泊発電所3号炉審査資料	
資料番号	資料2-1
提出年月日	令和4年12月22日

泊発電所3号炉 耐津波設計方針について (津波防護方針の検討状況及び指摘事項回答)

令和4年12月22日
北海道電力株式会社

【3号炉貯留堰～取水路、取水ピット縦断面図】

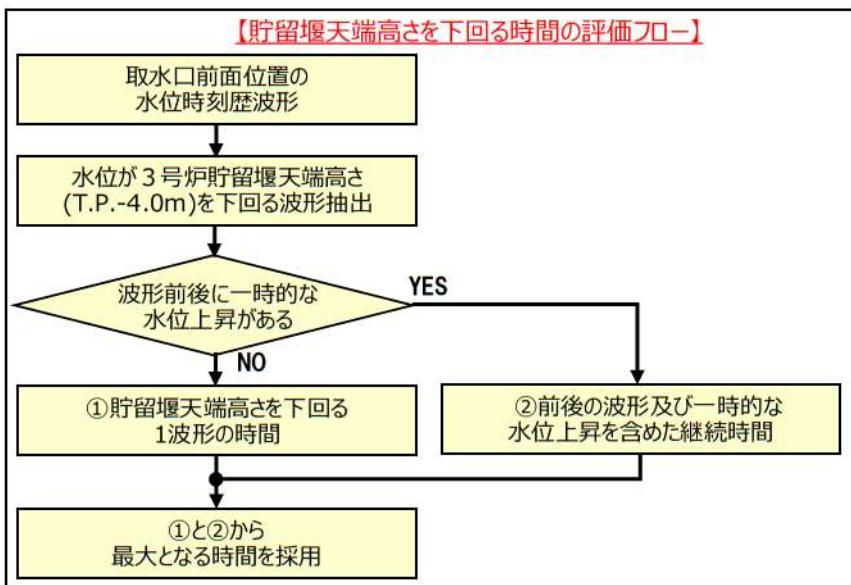
今後説明するとしている水位下降側の入力津波の設定における貯留堰高さを下回る時間の評価方針について、具体的な内容並びに評価の適用性及び妥当性を説明すること。

貯留堰天端高さ（T.P.-4.00m）を下回る時間は、取水口前面位置の水位時刻歴波形における貯留堰天端高さを下回る波形のうち、最長となる波形の時間とする。この際、引き波時における貯留堰天端高さを超える一時的な水位上昇による水位回復は見込みず、貯留堰天端高さを下回る時間を継続時間として保守的な評価を行う。

図2 3号炉取水ピットスクリーン室防水壁構造概要図

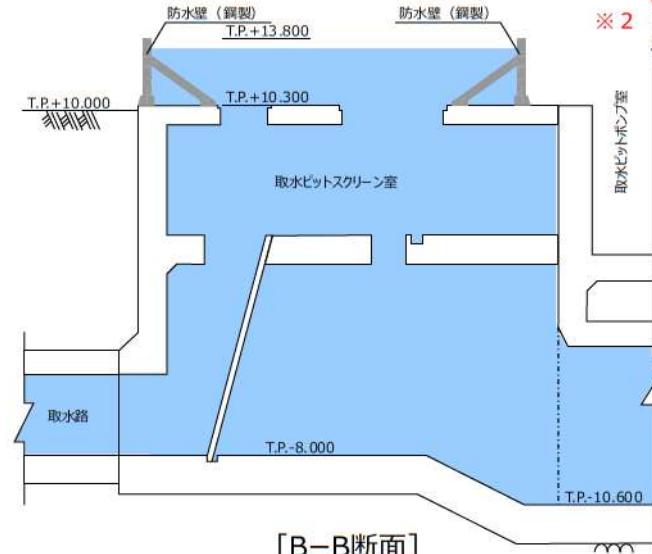
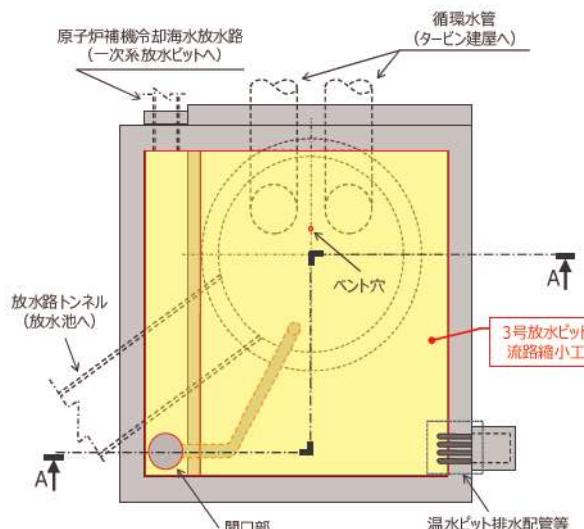
防潮堤を除く津波防護対策（例えば、流路縮小工、原子炉補機冷却海水放水路内へのコンクリート充填及び配管敷設、既設立坑の上部開口部のコンクリートによる閉塞等）について、それぞれの対策の目的及び期待する役割を踏まえた施設区分の考え方並びに損傷モードを踏まえた許容限界の考え方を網羅的に整理して説明すること。

防潮堤を除く津波防護対策（例えば、流路縮小工、原子炉補機冷却海水放水路内へのコンクリート充填及び配管敷設、既設立坑の上部開口部のコンクリートによる閉塞等）が既設の施設の機能に与える悪影響について、既設の施設が本来有する機能を明確にした上で説明すること。

対象	対策の目的及び期待する役割	施設区分	損傷モードを踏まえた許容限界	既設の施設の機能に与える悪影響
防水壁	取水路から津波が設計基準対象施設の津波防護対象設備を内包する建屋及び区画に到達することを防止する。（図2参照）	津波防護施設	<ul style="list-style-type: none"> ■ 損傷モード：地震荷重・津波荷重により、鋼板及び躯体コンクリートが曲げ破壊またはせん断破壊することで津波防護機能を喪失する。また、止水部が許容変形量を超える変形又は水圧が作用することにより、止水ジョイントが損傷し、止水機能を喪失する。 ■ 許容限界：津波防護機能に対する機能保持限界として、地震後、津波後の再使用性や、津波の繰り返し作用を想定し、当該構造物全体の変形能力に対して十分な余裕を有するよう、構成する部材が弾性域内に収まるることを基本として、津波防護機能を保持していることを確認する。止水性能については止水ジョイントの耐圧・漏水試験で確認する。 	<ul style="list-style-type: none"> ■ 設置箇所となる取水ピットスクリーン室に求められる機能（通水機能等）に影響を与えないよう、防水壁を設計する。 ■ 防水壁の設置により、除塵設備のメンテナンス時のアクセスが不可となるが、防水壁に水密扉を設置し、防水壁内への進入路を確保するため、既設の機能に与える悪影響はない。
1号及び2号炉 取水路 流路縮小工	取水路から津波が設計基準対象施設の津波防護対象設備を内包する建屋及び区画に到達することを防止する。	津波防護施設	<ul style="list-style-type: none"> ■ 損傷モード：地震荷重・津波荷重により、鋼板が曲げ破壊またはせん断破壊することで津波防護機能を喪失する。 ■ 許容限界：津波防護機能に対する機能保持限界として、地震後、津波後の再使用性や、津波の繰り返し作用を想定し、当該構造物全体の変形能力に対して十分な余裕を有するよう、構成する部材が弾性域内に収まるることを確認し、津波防護機能を保持していることを確認する。 	<ul style="list-style-type: none"> ■ 1号及び2号炉取水機能へ影響を与えないよう設計するが、詳細については検討中であり、今後、設置許可段階でご説明する。 ■ 構造、設置目的及び既設の機能への影響評価の方針について、P.16, 17参照。

- ※1 貫通部止水蓋、水密扉の仕様・設置位置
及び防水壁から取水ピットスクリーン室へ
と繋がる排水管のルートについては検討中である。
- ※2 3号炉取水ピットスクリーン室防水壁の仕様等は
検討中であり、今後変更の可能性がある。
